INTERPRETATIE n° 2023-01

Advies van het NCR

Foto:

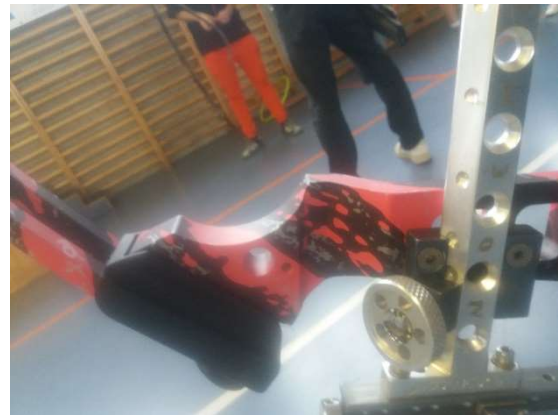
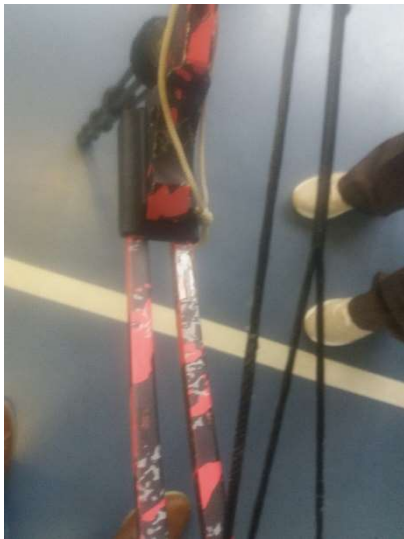
Vraag:

Is deze handgreep toegelaten op officiële wedstrijden georganiseerd door Boogsport Vlaanderen, LFBTA of RBA ?

- Deze handgreep is **niet toegelaten** omdat het om een camouflage-patroon gaat, wat verboden is door de WA-reglementering.

Boek 3, artikel 11.3.3, aangevuld met de interpretatie van 13 januari 2016:
